## VYSVĚTLENÍ ZADÁVACÍ DOKUMENTACE Č. 6

1.1. Název veřejné zakázky:	<b>MB ČOV II, sušení kalů</b>
1.3. Identifikační údaje o zadavateli	
Název:	Vodovody a kanalizace Mladá Boleslav, a.s.
Sídlo:	Čechova 1151, 293 22 Mladá Boleslav
IČO:	46356983
1.4. Veřejná zakázka podle předmětu:	Veřejná zakázka na dodávky
1.5. Forma zadávacího řízení:	Otevřené řízení
1.6. Limit veřejné zakázky:	Nadlimitní

Čerpadlo odvod. kalu 31P01

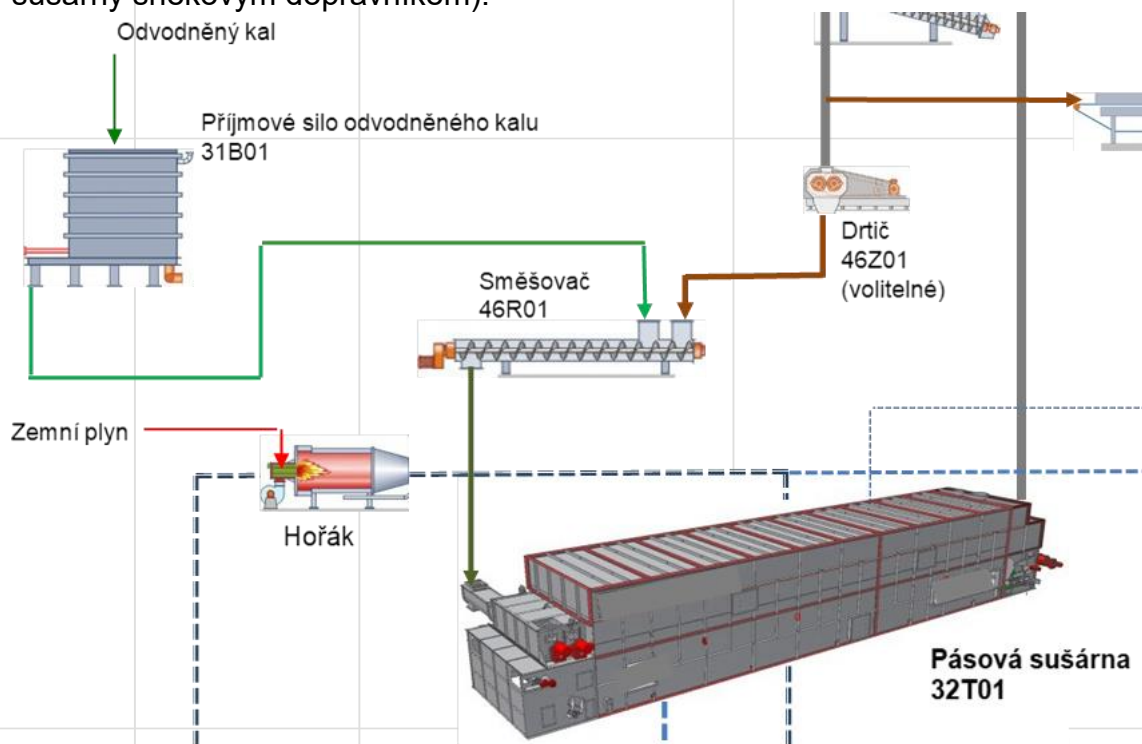
V zadávací dokumentaci je uvedeno, že „Bude realizována netlaková doprava odvodněného kalu ze dna kalového bunkru do směšovacího rektoru odvodněného kalu a sušeného kalu (pro tzv. systém „backmixing“),“ dále že „Podávání kalu do sušárny – bude realizováno vysokotlaké čerpání kalu za „backmixing“ do nízkoteplotní sušárny (čerpadlo včetně násypky) včetně potrubí až k distributoru kalu do sušárny.“ Někteří výrobci pásových sušáren se systémem „backmixing“ to však mají právě naopak, tzn. že odvodněný kal je z kalového bunkru do směšovacího rektoru dopravován vysokotlakým čerpadlem kalu a podávání směsi odvodněného a části již vysušeného kalu se provádí šnekovým dopravníkem. Je toto řešení, které je opačné oproti zadání, povoleno? Viz. typové schéma níže (z kalového bunkru do směšovače vysokotlakým čerpadlem a ze směšovače do sušárny šnekovým dopravníkem):

Zadavatel nezná podrobně technologii backmixingu jednotlivých dodavatelů. Proto jednotliví dodavatelé nabídnout technologii backmixingu podle své zvyklosti tak, aby vyhovělo požadavkům zadavatele v zadávací dokumentaci. Technologie backmixingu je zadavatelem požadována z důvodů velkých rozdílů v sušině odvodněných kalů z jednotlivých ČOV s ohledem na bezproblémové fungování sušárny.
